project
COA AZC Gilze

Betreft
Veiligheidsschillen gebouw 35, 39 en 40

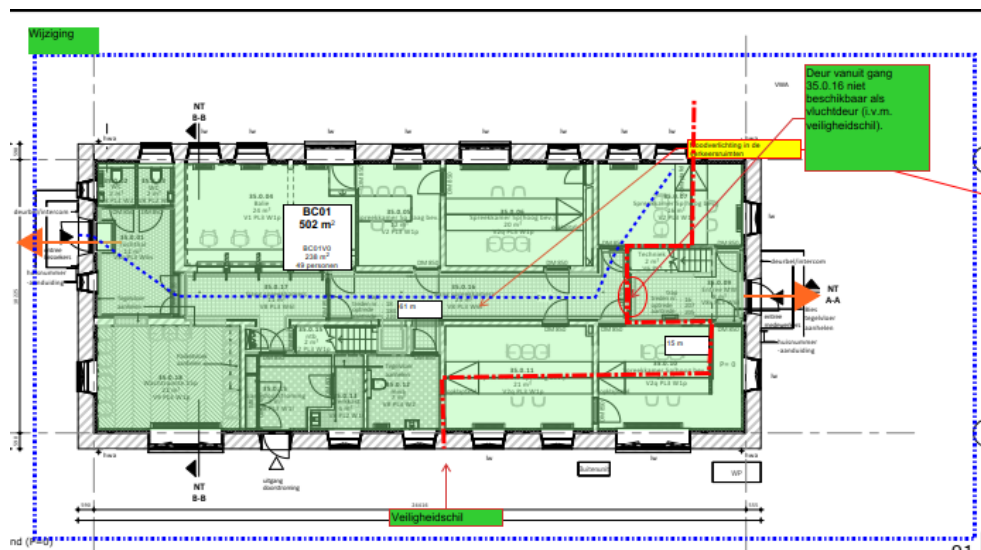
In gebouw 35 maakt de rood gemarkeerde deur deel uit van een veiligheidsschil. Bezoekers links van deze deur moeten daarom in geval van brand of calamiteit vluchten naar de deur op as 1 (in de bouw aanvraag was aangehouden dat men ook naar de deur op as 2 kon vluchten, maar deze is niet vanwege de veiligheidsschil niet beschikbaar). Boven de rood gemarkeerde deur wordt derhalve ook geen vluchtweg pictogram voorzien.

Het gewijzigde brandveiligheidsconcept van gebouw 35 is weergegeven in bijlage 1. Hier is ook de nieuwe situatie van gebouw 39 en 40 weergegeven (deze is vergelijkbaar met gebouw 35).

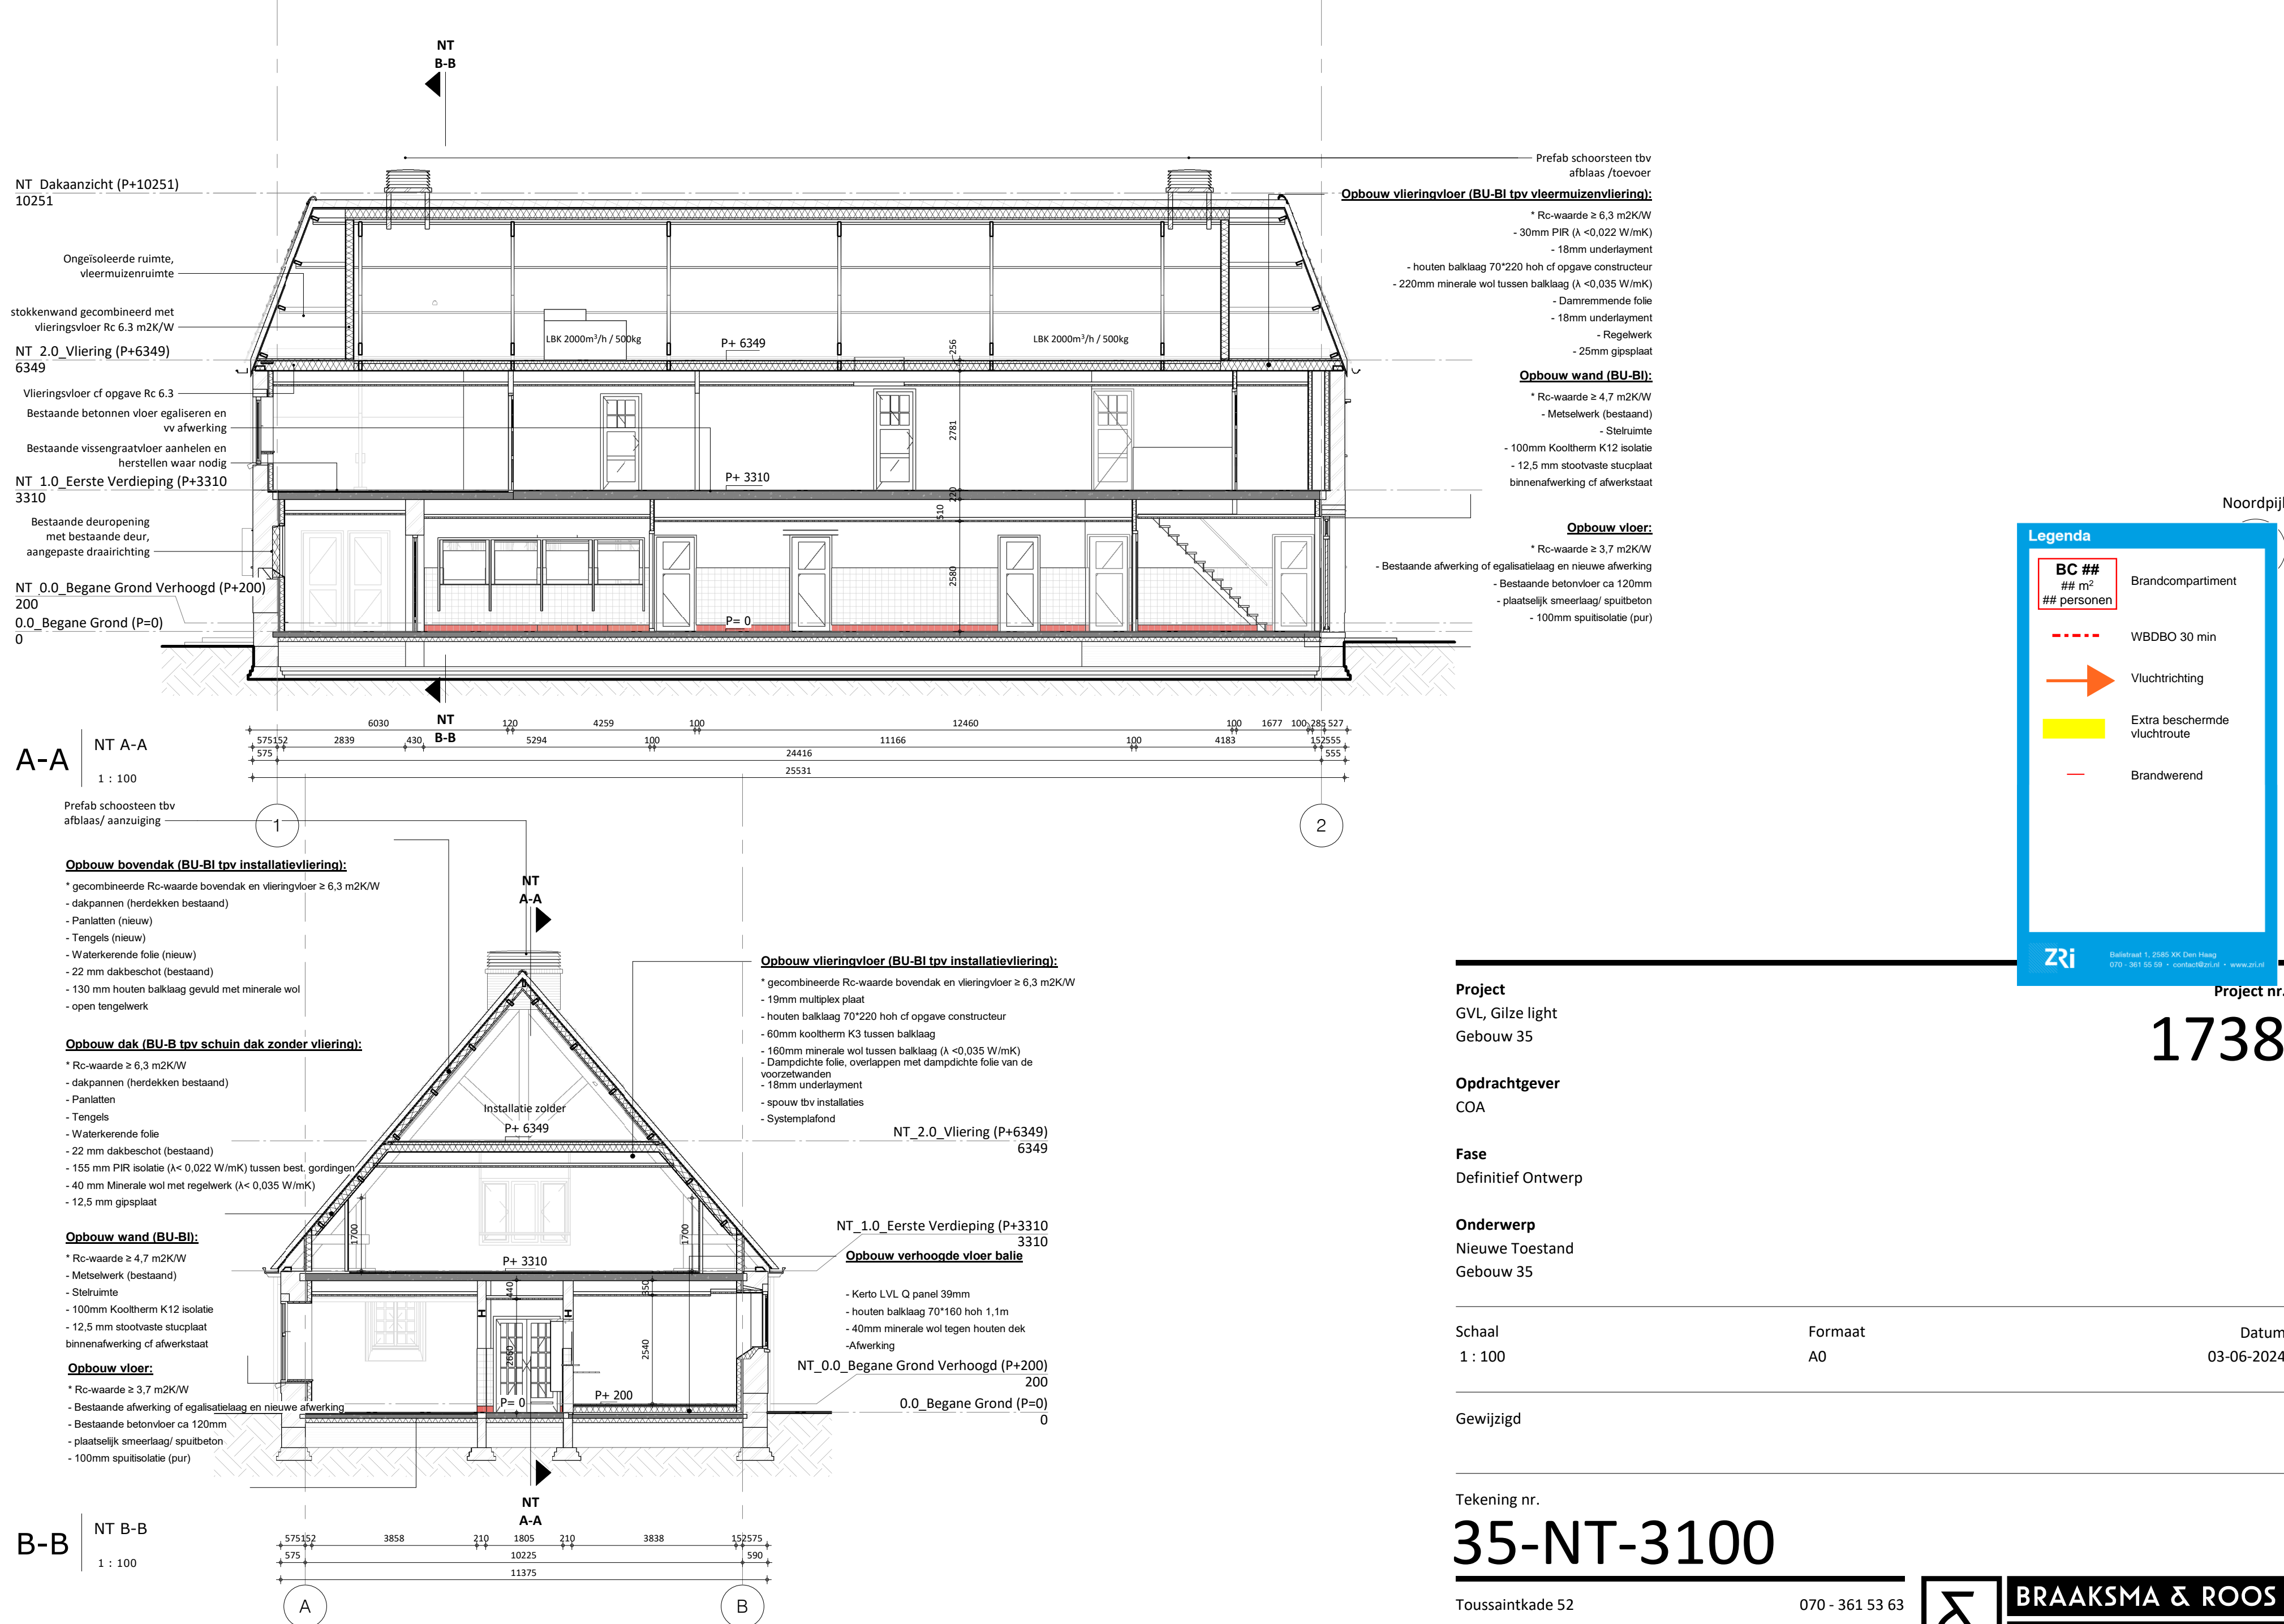
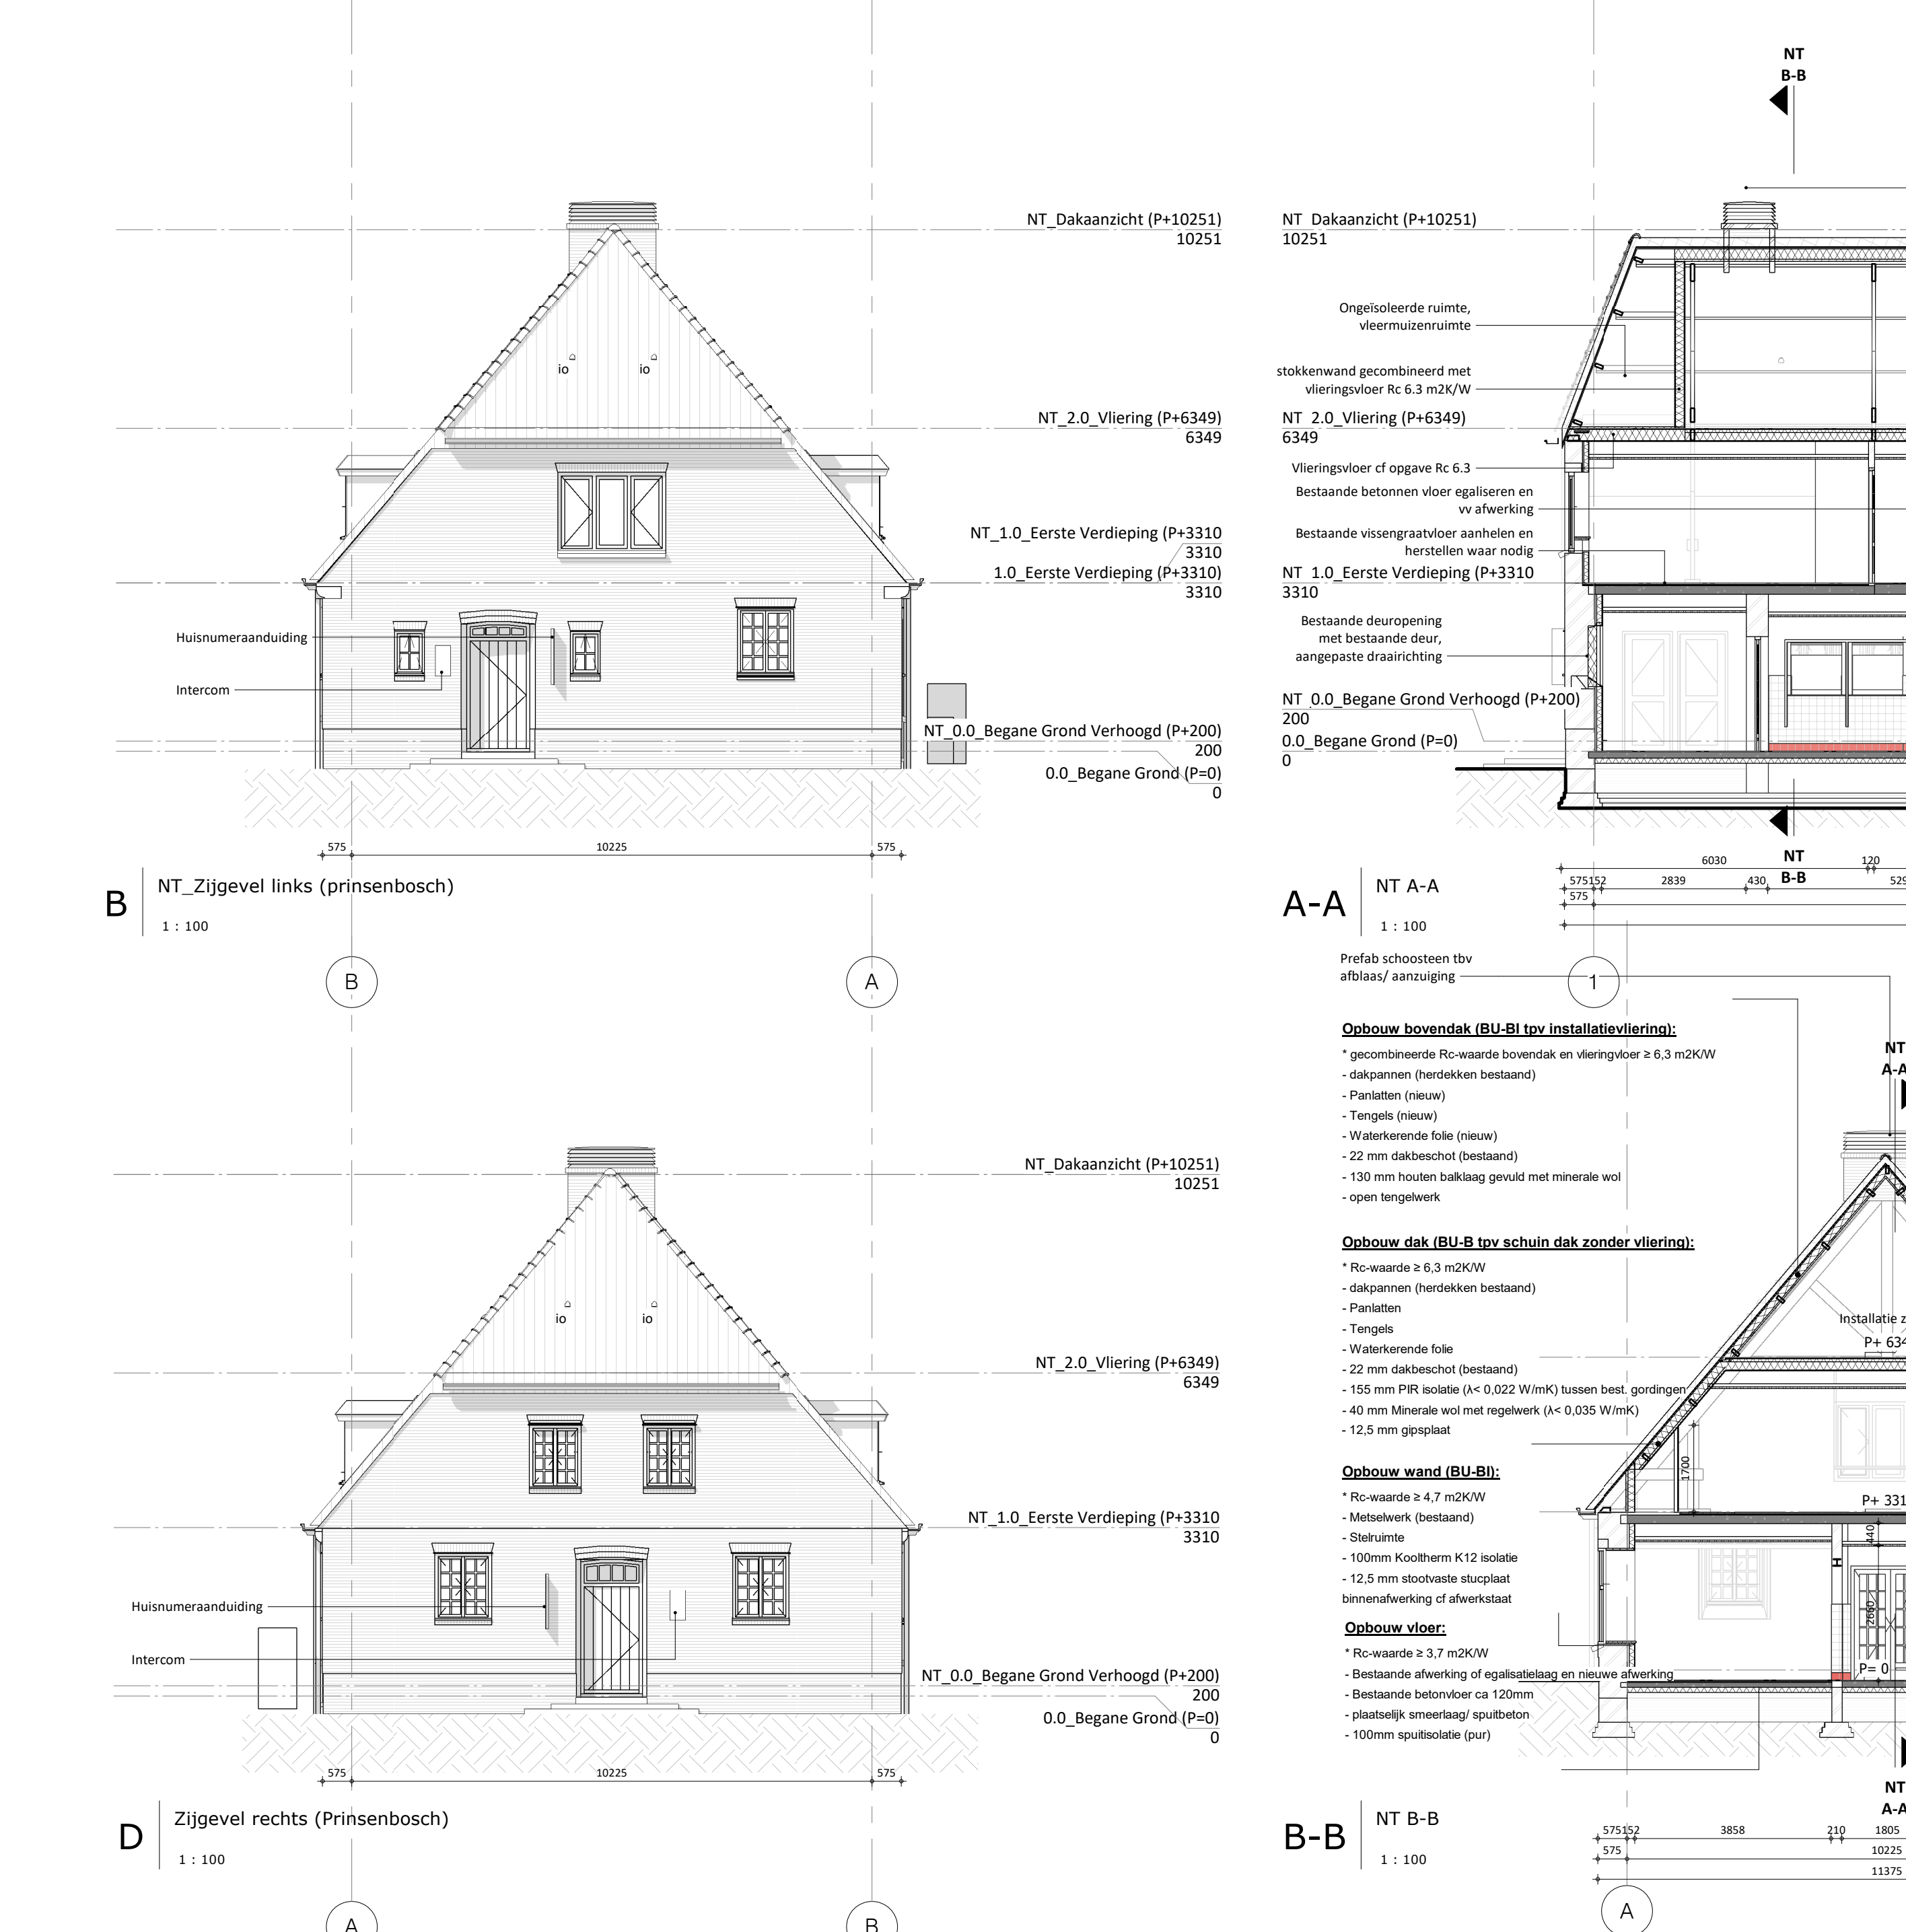
De roodgemarkeerde vluchtdeuren worden *niet* voorzien van vluchtwegpictogram. De deuren worden bij een brandmelding *wel* vrijgegeven (activering door handmelder of automatische melder), maar ze worden (vanwege de veiligheidsschil) *niet* voorzien van een noodontgrendelingsknop. Bij de deur wordt een sticker aangebracht "deur wordt bij brand vrijgegeven". Dit is een bovenwettelijke maatregel.

In de onderstaande tabel is de nieuwe situatie voor het gebouwdeel dat bestemd is voor bezoekers getoetst op relevante brandveiligheidseisen. De nieuwe situatie voldoet aan de minimale wettelijke eisen.
